Fagnotat

Vår referanse: PLAN-2022/20640-52
Saksbehandler: Sigrid Halldorsson
Dato: 22.11.2024

**Forslag til detaljregulering – offentlig ettersyn
Fana, Gnr.43, Bnr.1072, Fondveggen, Nesttun, Reguleringsplan
arealplan-ID 70720000**

Figur 2: Illustrasjon som viser omfanget av planlagt bebyggelse, samt variasjon i høyder og utforming.

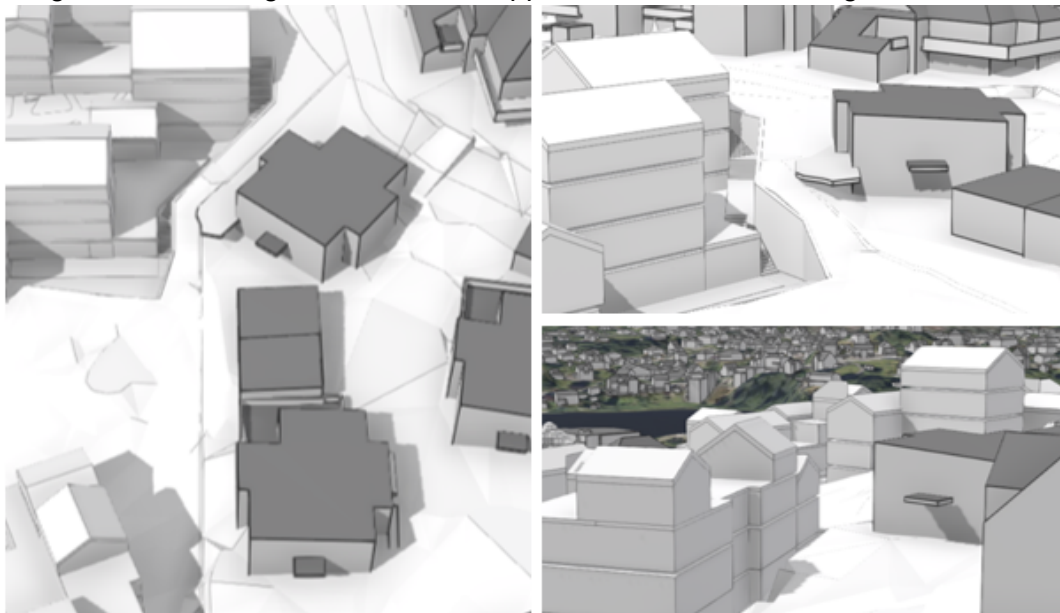
I planbeskrivelsen går det frem at det er sikret at bebyggelsen mot gatetunet skal være maksimalt fire etasjer. Plan- og bygningsetaten vurderer fire etasjer som et positivt grep, og anbefaler at dette blir sikret i bestemmelsene.

Det er videre sikret at balkonger maksimalt kan krage ut 1,5 meter. Plan- og bygningsetaten vurderer at prinsipper om utforming av inngangspartier, gesims- og takutforming, balkonger og terrasser, og materialer og farger ikke er sikret i bestemmelsene. Det anbefales derfor at dette blir sikret i den videre planprosessen før sluttbehandling. Det vurderes som ekstra viktig at arkitektoniske og kvalitetsmessige krav sikres da dette er et omfattende prosjekt med stor påvirkning på omgivelsene i form av både nær- og fjernvirkning.

Figur 3: Perspektiver hentet fra 3D-modell som viser eksisterende eiendommer og foreslått ny bebyggelse. Mellom eksisterende eiendommer og ny bebyggelse foreslås den økologiske korridoren.

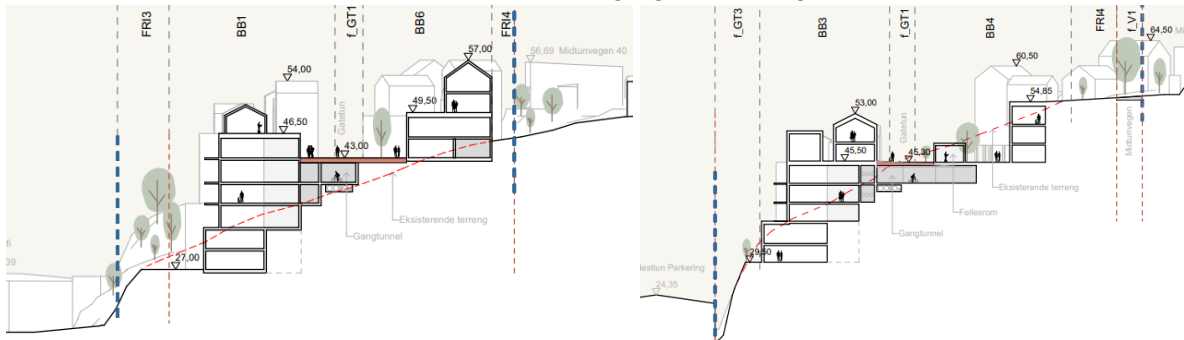
Nord i felt BB6 og sør i felt BB5 kommer foreslått bebyggelse tett på eksisterende eneboliger (gnr. 43 bnr. 1102 og gnr. 43 bnr. 1100). Se figur 3. Byggegrensen er lagt fire meter fra nabogrense. Foreslått bebyggelse vil ligge vest og nordvest for boligene og deres uteområde og føre til dårligere solforhold for disse naboene. Foreslått byggehøyde vil hindre utsyn for de eksisterende boligene, og føre til innsyn fra ny bebyggelse.

Plan- og bygningsetaten vurderer at foreslått bebyggelse har vesentlig negative konsekvenser for nabobebyggelsen. I byfortettingssonen må det forventes en grad av fortetting rundt og i eksisterende boligområder, men i dette tilfellet vurderer plan- og bygningsetaten at det må gjøres justeringer for å minimere de negative konsekvensene for naboer. Det anbefales at høyder blir redusert og plassering justert. Det foreslås et uteoppholdsareal foran den eksisterende bebyggelsens felles garasje. Plan- og bygningsetaten anbefaler at dette uteoppholdsarealet blir vurdert utvidet mot nord og sør, slik at også deler av boligene får dette uteoppholdsarealet fremfor seg.

Figur 4: Til venstre snitt S01 (sør i planområdet) og til høyre snitt S03 (nord i planområdet) som blant annet viser de to nederste etasjene.

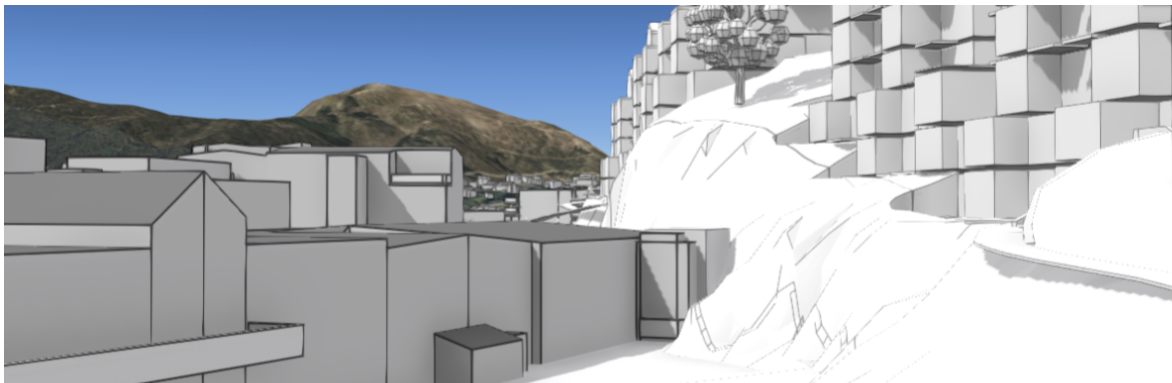
Plan- og bygningsetaten har tidligere i planprosessen anbefalt at minimum de to nederste etasjene på blokkbebyggelsen mot vest og Nesttun sentrum blir fjernet. Snitt og illustrasjon i figur 4 og 5 illustrerer disse etasjene. Forslagsstiller har redusert noe på fotavtrykket til blokkbebyggelsen, men har ikke ønsket å fjerne leiligheter. Forslagsstiller vurderer at det vil være tilstrekkelig bokvalitet i disse leilighetene og viser til perspektiver vist fra høyden leilighetene vil ligge på. Forslagsstiller mener videre at leilighetene vil utformes slik at de ikke blir ensidig belyst, med variasjon i arkitektonisk utforming (for eksempel ved fasadeoppdeling).

Plan- og bygningsetaten vurderer fremdeles at de to nederste etasjene må fjernes. Utsikten til de fleste leilighetene vurderes til å være akseptabel, men leilighetene i disse etasjene vurderes ikke til å oppfylle krav til tilstrekkelig bokvalitet. Det vil ikke være mulig med utgang eller inngang fra leilighetene utenom heis og trapp opp til gatetunet. Leilighetene vil i stor grad være ensidig belyst, selv med fasadeoppdeling. Plasseringen av blokkbebyggelsen vil kreve store terrenginngrep og støttmurer. Plan- og bygningsetaten er kritisk til hvordan boforholdene vil oppleves med en slik utforming og plassering.

Figur 9: Illustrasjon som viser foreslått gangforbindelse. Til venstre med stigning på 1:10, og til høyre med stigning på 1:15.

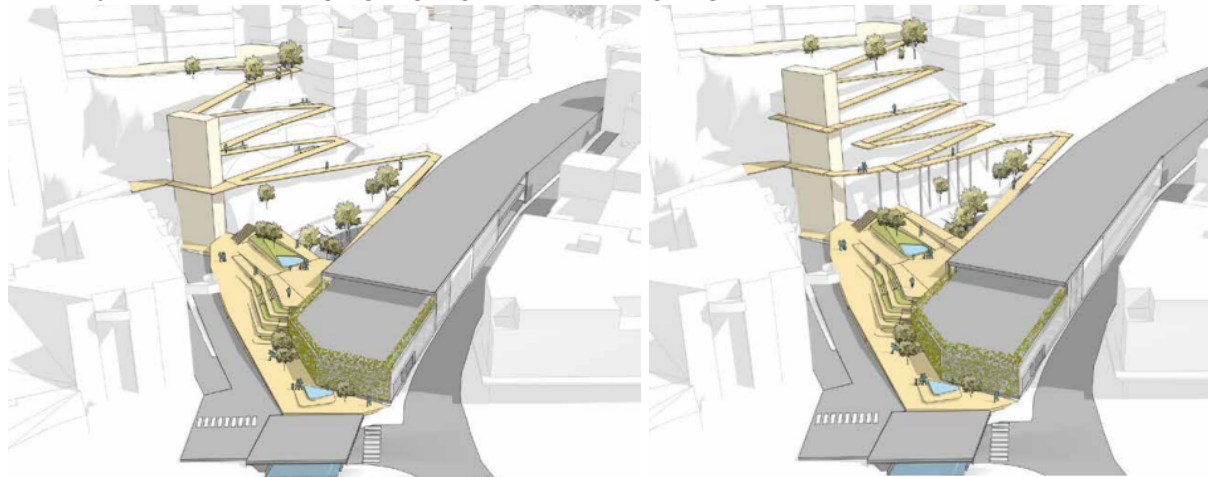
Plan- og bygningsetaten vurderer den foreslåtte universelt utformede løsningen som en omfattende konstruksjon som krever store inngrep i terrenget. Den fremstår som et dominerende element i landskapet. Plan- og bygningsetaten vurderer at denne gangvegen ikke er et godt nok tilbud for beboere som skal komme seg til/fra Nesttun sentrum. Gangvegen er svært lang, det vil ta lang tid å gå, og den er lite egnet for sykkel grunnet alle svingene. Det vil også være tungt å trille på gangvegen med tanke på lengden. Plan- og bygningsetaten har anbefalt forslagsstiller å bearbeide plangrepet ved, for eksempel, å redusere felt BB3 og etablere gangforbindelsen som en gangveg i terrenget i stedet for rampekonstruksjonen som nå er foreslått.

Det er utarbeidet tre alternativer for den universelt utformede gangvegen. Et alternativ med en stigning på 1:10, et på 1:12 og et på 1:15. To av alternativene er illustrert i figur 9. Plan- og bygningsetaten vurderer at det er gangveg med stigning på 1:15 som må legges til grunn for at rampen skal være i tråd med byggt teknisk forskrift. Avhengig av hvilken utforming gangvegen vil få, vil det ta ni til elleve minutter å gå gangvegen med en stigning på 1:10, og tolv til fjorten minutter å gå gangvegen med en stigning på 1:15.

Plan- og bygningsetaten anbefaler at det i det videre planarbeidet blir jobbet med å finne en mer tilgjengelig og attraktiv løsning for den universelt utformede gangvegen.

Figur 11: Perspektiv fra 3D-modell som viser tilkomst fra heis til tilkomsttunnel.

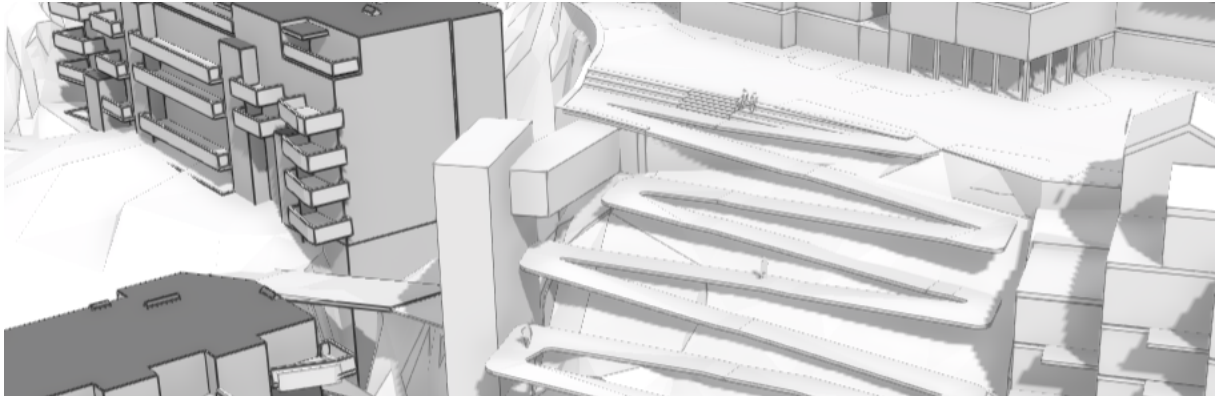
Fra heisen vil primærløsningen være å gå eller sykle direkte inn i tilkomsttunnelen. Det fremstår som at man ikke kan ta heisen helt opp til gatetunet, og at man må gå deler av

rampen for å nå gateplan utendørs. Denne løsningen, sammen med plassering av sykkelparkering, tyder på at det i planforslaget legges til rette for at tilkomsttunnelen vil være mer attraktiv og tilgjengelig å bruke, enn innganger ute på bakkeplan. Dette bryter med prinsippet om at boliger skal ha hovedinngang fra gatetunet.

Plan- og bygningsetaten vurderer at det ikke er en tilstrekkelig god løsning at man ikke kan ta heisen direkte opp til gatetunet. I den videre planprosessen må heisløsningen endres, slik at primærtilkomst til og fra heis er fra gatetunet. Plan- og bygningsetaten vurderer videre at tilkomsttunnelen ikke gir nok positive kvaliteter. Usikkerhet med blant annet hensynet til kriminalitet og bomiljø gjør at plan- og bygningsetaten ikke kan anbefale at denne videreføres. Dersom det viser seg at det er et behov for underetasje i feltene vil det kunne vurderes om hvert felt kan ha sin underetasje, men at de ulike feltene ikke er koblet sammen med tunneler. På denne måten unngår man lange, sammenhengende ganger under bakken.

Figur 12: Resultat fra klimanorm.

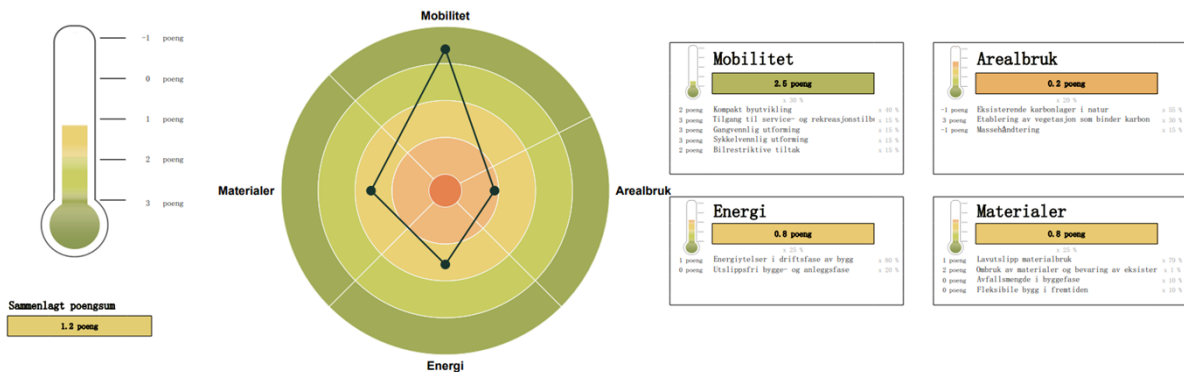
Klimanormen viser at foreslåtte tiltak får en samlet poengsum på 1,2. Prosjektet får høyest poengsum på mobilitet med 2,5 poeng, og lavest på arealbruk på 0,2 poeng. Se figur 12.

Plan- og bygningsetaten er uenige i vurderingen som gjelder mobilitet, og vurderer at poengsummen er for høy. Vi vurderer at tiltaket ikke oppfyller kriteriene for mobilitet og tilhørende sjekklister i veileder for klimanorm, blant annet når det gjelder gangforbindelser og tilrettelegging for sykkel.

På arealbruk vurderer forslagsstiller at minimum 30 % av planområdet reguleres som ubyggd og vegetert, og at alle tiltak i sjekklisten for å øke karbonbindingen er sikret. Plan- og bygningsetaten er uenig i vurderingen om at 30 % av arealet reguleres ubegygd og vegetert. Det er under 30 % av arealet som er regulert til grønnstruktur, og av dette er eksisterende lekeplass og ballbane tilhørende sameiet Nesttunvannet Terrasse. Tiltaket oppfyller ikke tilhørende sjekklister.
